# 改善箇所説明図

## 基準不適合発生箇所

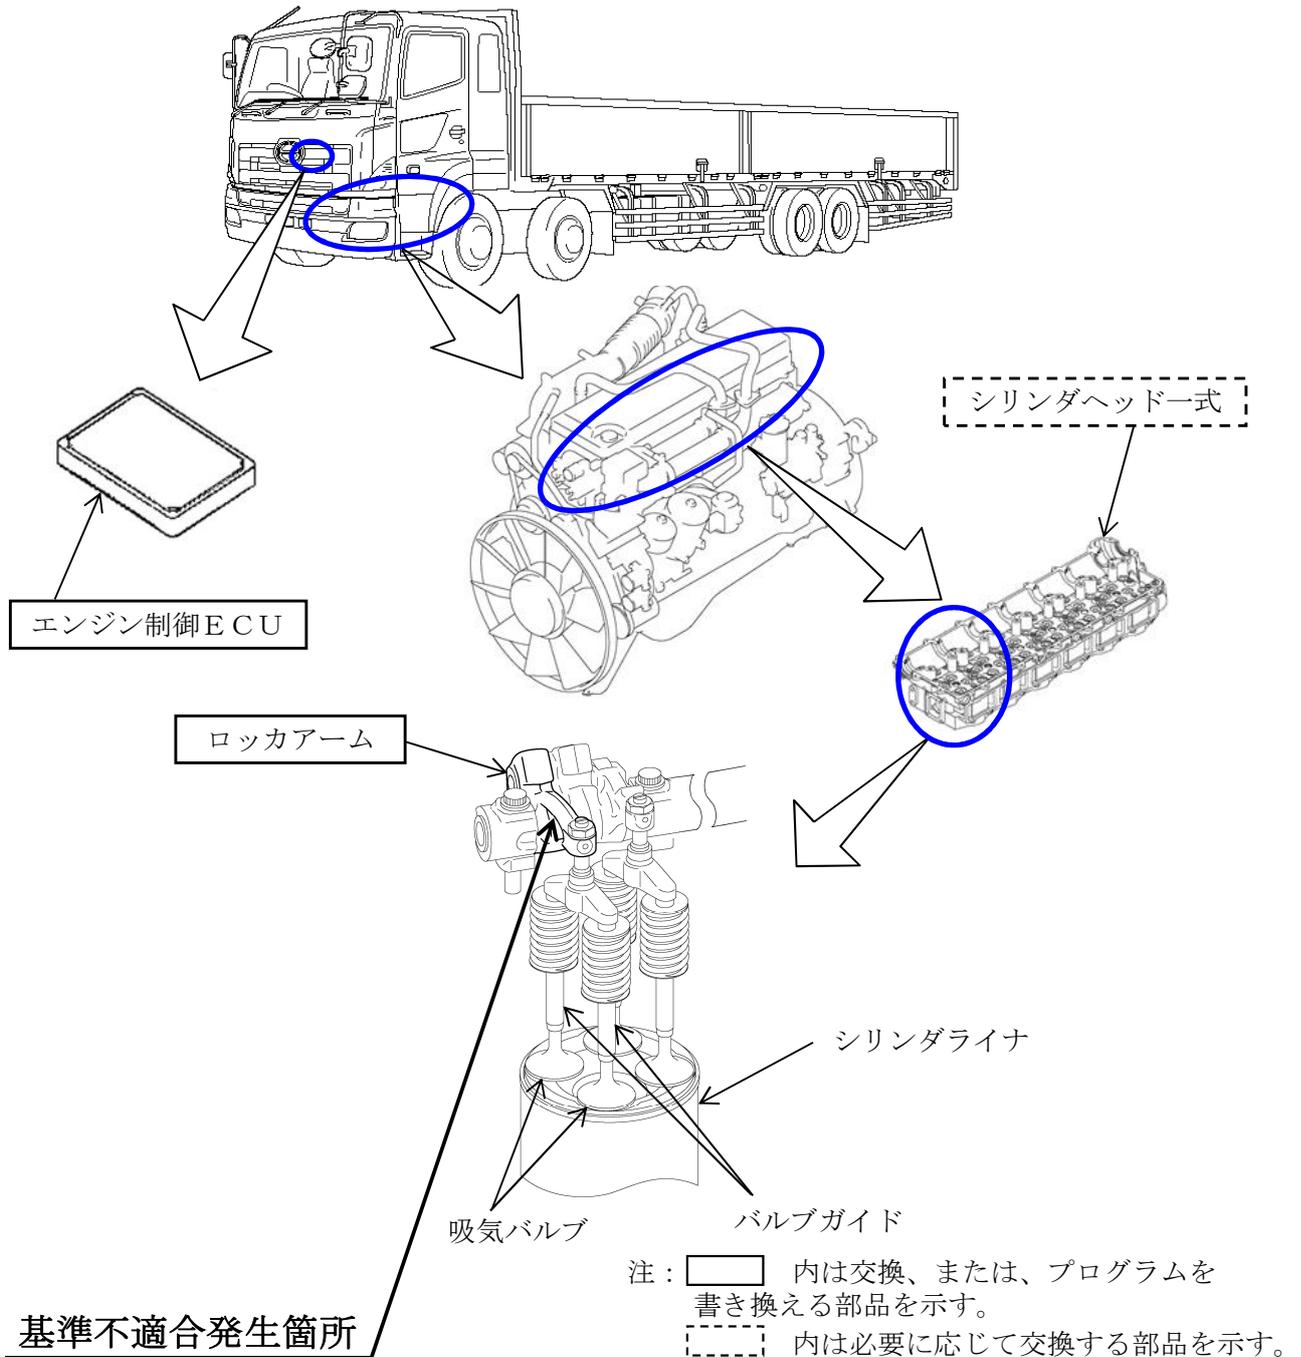
大型トラックのE13C型エンジンにおいて、エンジン制御プログラムと吸気バルブ用ロッカアームの形状が不適切なため、吸気バルブにカーボンデポジットが付着しバルブガイドが摩耗するものがある。そのため、そのまま使用を続けると、バルブとシリンダライナが干渉することで異音や振動が発生し、最悪の場合、バルブが折損して、エンジンが停止するおそれがある。

全車両、エンジン制御プログラムを書き換えるとともに、吸気バルブのガイドを点検し、ロッカアームを対策品に交換する。なお、バルブガイドに摩耗が生じていた場合は、シリンダヘッド一式を新品に交換する。

また、プログラム書き換えにより、再生時のメータ内表示等が一部変更になるので、その旨をお客様へお知らせする。

識別：改善済車両にはサーモスタットケースに白色ペイントを塗布する。
